## Bündnis90/Die Grünen, Neckarsulm:

### Geplanter Anschluss der B 27 an die Binswanger Straße führt zu millionenteurer Fehlanlage

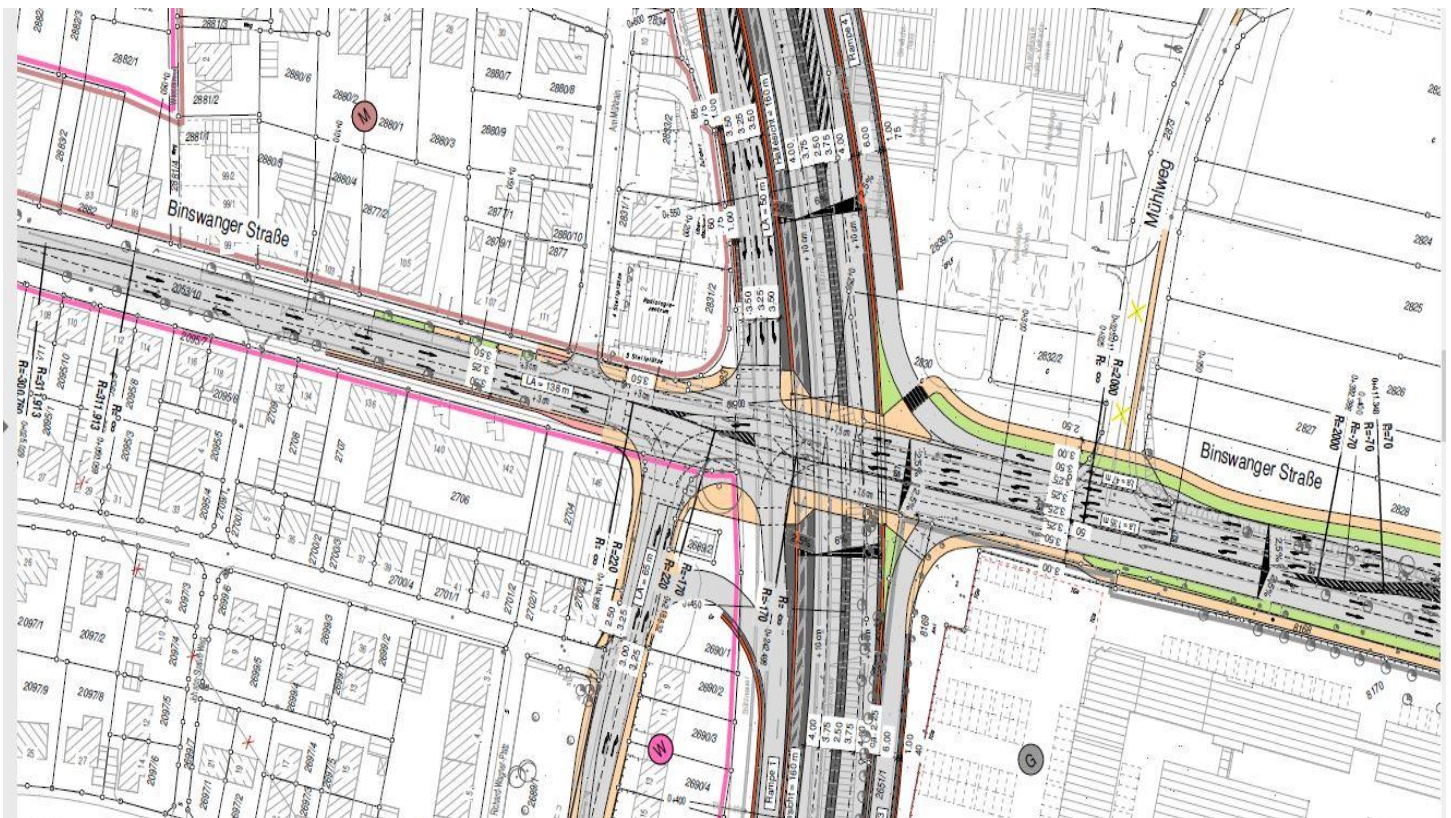
**Die GRÜNEN weisen auch bezüglich des geplanten Ausbaus der Binswanger Straße auf bedenkliche Planungsmängel hin:**

**So soll diese innerörtliche Straße im Bereich dichter Wohnbebauung von 2 auf 3 Fahrspuren verbreitert werden.**

**Bei Realisierung einer 3. Fahrspur stadtauswärts vom Autohaus Geiger (Binswanger Straße Nr. 83) bis zur Brücke über die B 27 (Höhe Gärtnerei Schimmele), wo schließlich inklusive Abbiegespuren bis zu 6 Fahrspuren notwendig wären, müssten im gesamten Verlauf alle Bäume auf zumindest einer Straßenseite abgeholzt werden. Auch sämtliche dort bestehenden Anwohnerparkplätze sowie Teile des Geh- und Radweges würden wegfallen.**

**Die GRÜNEN sehen die Gefahr eines inakzeptablen „Kahlschlags“ im Bereich der Südstadt-Wohnbebauung.** Das Planungsziel einer „Verkehrs-, Lärm- und Abgasentlastung“ würde geradezu auf den Kopf gestellt, wenn der Verkehr noch näher an die Wohn- und Schlafzimmer heranrücken sollte.
